ANNEXE : TABLEAU DETAILLE DES MODIFICATIONS APPORTEES AU DOSSIER

1 RESUME DES AVIS ET REPONSES AUX OBSERVATIONS

MEMOIRE EN REPONSE A L'AVIS REÇU N°4 DE LA PART DE L'INAO

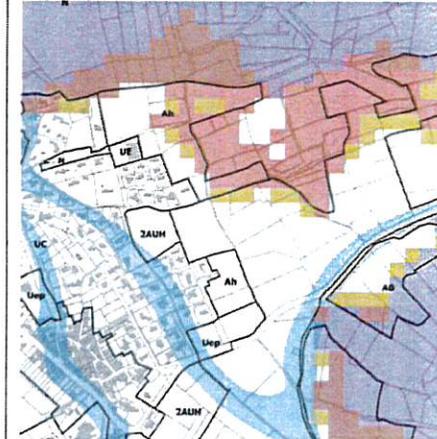
R11 : Un tableau en annexe précise les modalités de prise en compte du feu de forêt impliquant à la demande de la DDTM des modifications cartographiques (redélimitation de zones AU mais aussi U) et des adaptations règlementaires selon cette grille :

→ R11 : Plusieurs éléments de réponse :

La CESH propose d'annexer au règlement un plan croisant zonage définitif du PLUi et la couche pixellisée transmise caractérisant le risque feu de forêt. Une mention relative à l'identification de ce risque sera aussi ajoutée en chapitre introductif des zones U/AU

Le paragraphe introductif du règlement des zones U et 1AUh (en citant les communes concernées) peut être complété pour répondre au cas 2 et rappelant les dispositions demandées dans les OAP le cas échéant : 50 m débroussaillés (recommandation : recul des constructions vis-à-vis du boisement conservé). À leur ouverture il est proposé d'en faire de même pour les zones 2AU concernées.

S'agissant des secteurs exposés en lisières, un traitement "dans la dentelle" n'aurait pas été envisageable et c'est ce que permettrait seulement les données transmises en l'état.

La CESH refuse donc de redélimiter ou déclasser les secteurs concernés. Elle propose de mentionner au sein des dispositions générales que la collectivité soit en mesure d'assurer la défense incendie dans le secteur en question avant toute urbanisation nouvelle ou densification (zone U et AU).

Chaque commune dispose d'un plan sur les risques naturels en annexe croisant le zonage réglementaire, l'aléa feu de forêt, le PPRi, l'AZI et le PPRMT. Exemple ci-dessous sur la commune de Cébazan.

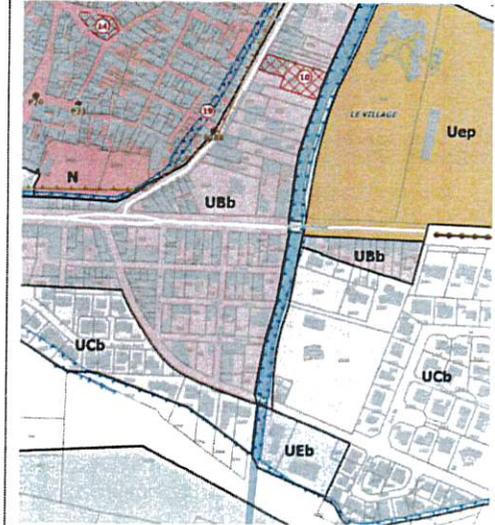
O37 : Les OAP auraient pu imposer les opérations d'aménagement d'ensemble.

→ O37 : Le règlement sera modifié pour corriger ce point avant approbation.

Modification apportée dans le règlement pour les zones 1AU et 2AU (p.93 / 105 / 111)

L'aménagement de chaque secteur doit respecter les orientations et principes édictés par le OAP. L'urbanisation de ces zones devra se faire via une ou plusieurs opération(s) d'aménagement d'ensemble.

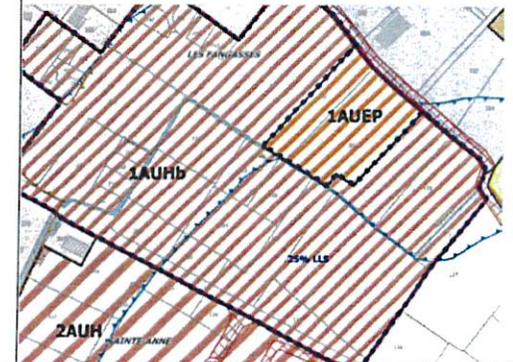
O42 : Une différenciation entre les zones 1AU et 2AU est souhaitable (graphisme).

→ O42 : Le symbole est bien différent et qui plus est les zones sont étiquetées. Le graphisme du règlement sera globalement retravaillé pour gagner en lisibilité.

Le graphisme général a été retravaillé, comme le montre l'exemple ci-dessous avec un camaïeu de rouge pour les zones UAb / UBb / UCb.

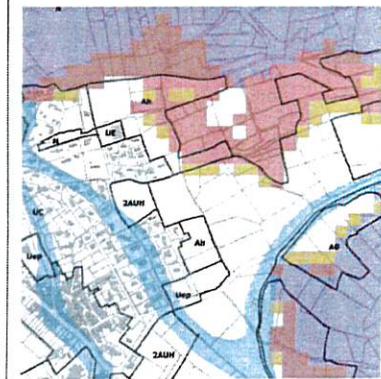
R11 : La MRAe recommande de réaliser une carte permettant de croiser l'aléa feu de forêt avec les secteurs de projets envisagés par le projet de PLUi, de définir de manière territorialisée toute mesure préventive d'évitement ou de réduction adaptée à chaque contexte et donc de renforcer les règles du PLUi en matière de prévention du risque feu de forêt notamment au regard du développement de l'urbanisation.

→ R11 : Une carte croisée pourra être ajoutée au dossier. Cf. avis DDTM

Chaque commune dispose d'un plan sur les risques naturels en annexe croisant le zonage réglementaire, l'aléa feu de forêt, le PPRi, l'AZI et le PPRMT. Exemple ci-dessous sur la commune de Cébazan.

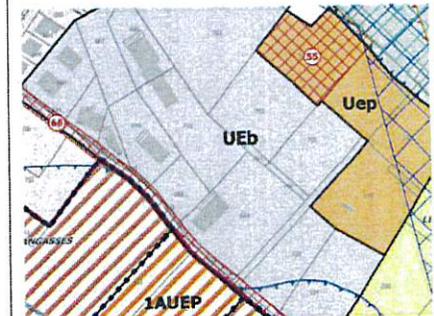
Le linéaire commercial doit être modifié.

Il le sera.

Modification apportée. Linéaire commerciale ajoutée « lou garric, la fleuriste, la boucherie et le crédit agricole ». En superposition du tracé de limite de zone.

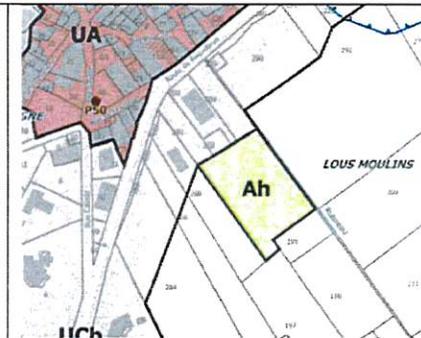
Corriger une erreur de zonage au nord des Fangasses en passant le petit secteur Ah en UEb.

Cette erreur sera rectifiée. Elle fait aussi l'objet d'une demande formalisée dans le cadre de l'enquête publique.

Modification apportée. Les parcelles 753 et 755 sont classées en UEb.

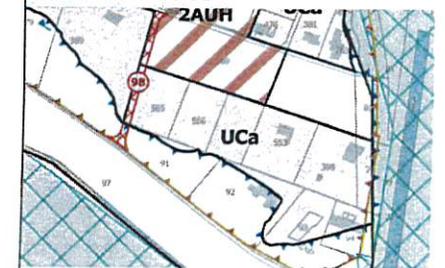
Demande d'ajout d'un emplacement réservé en vue d'acquérir le foncier nécessaire à la réalisation de la reconstruction/extension de la gendarmerie.

Ajout de l'emplacement réservé n°93 au bénéfice de la commune de Capestang « extension gendarmerie »

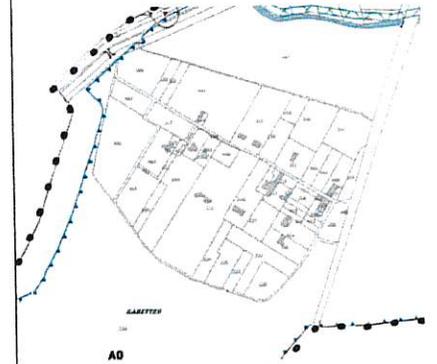
Rectifier l'erreur matérielle constituée par le classement en UA et UC au lieu de UCa et UAa le lieu-dit de la Redonde. Même erreur de zonage sur les parcelles A565, A566 et A567.

Modification du zonage à la Redonde. Classement UCa et UAa

Idem parcelles 565 / 566 / 567, Classement UCa

Suppression EBC à Rabettes

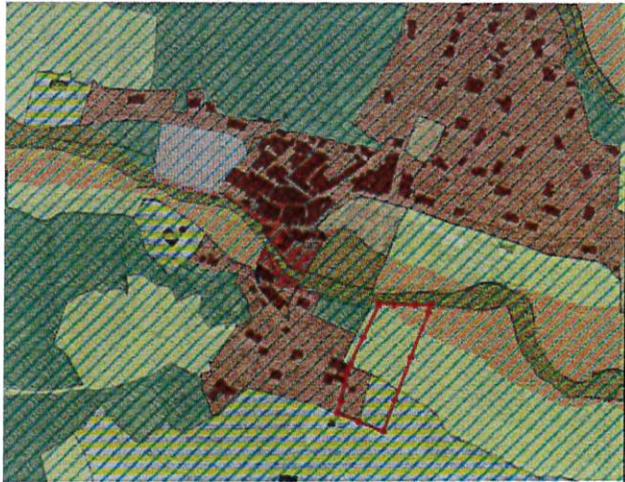
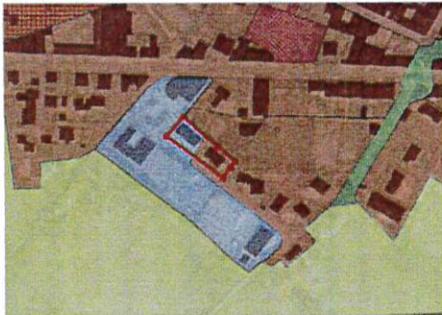
Suppression des EBC à l'entrée du lieu-dit des Rabettes.

Ces EBC seront supprimés.

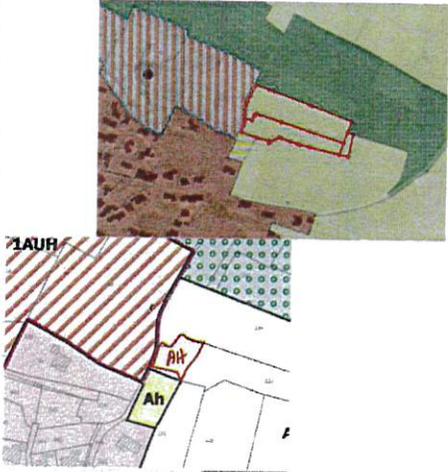
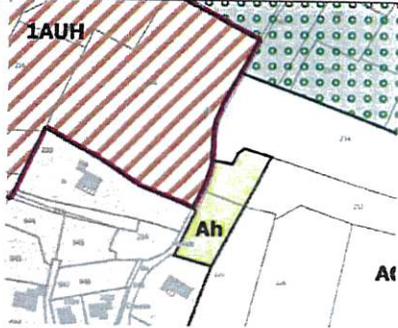
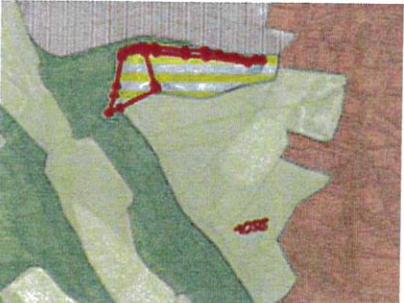
Demande classement
AH, parcelles AR 161 /
188 / 187

La parcelle AR 161 est actuellement boisée et est donc concernée par un aléa incendie exceptionnel. La municipalité et le porteur de projet ont ainsi privilégié le classement en AH des parcelles AR 188 / 187 / 178 et 179.

Modification apportée. Classement des parcelles 188 / 187 en zone AH. Au regard du risque sur la parcelle 161, il a été proposé le classement des parcelles 179 et 178 en AH également.

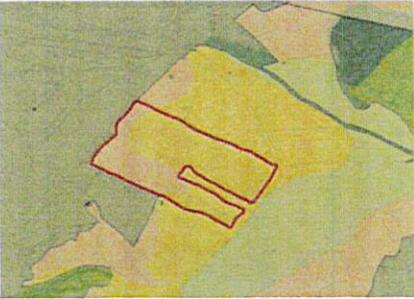
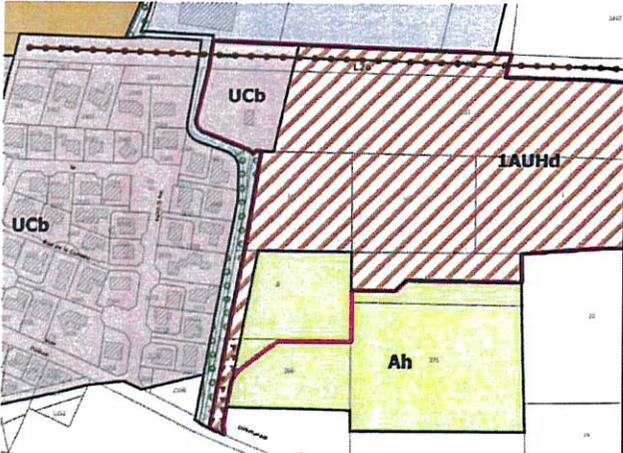
Possibilité hangar /
classement AH,
domaine Salies,
extension cave viticole,
parcelles C43 / 44 / D
201 / 206 / 209 / 202

Au vu du caractère boisé des parcelles C44 et D201, C202, C206 et D209 matérialisé notamment par des EBC, la commune souhaite que soit classée en Ah uniquement la parcelle C43.

Modification apportée. Classement en zone AH des parcelles hors EBC.
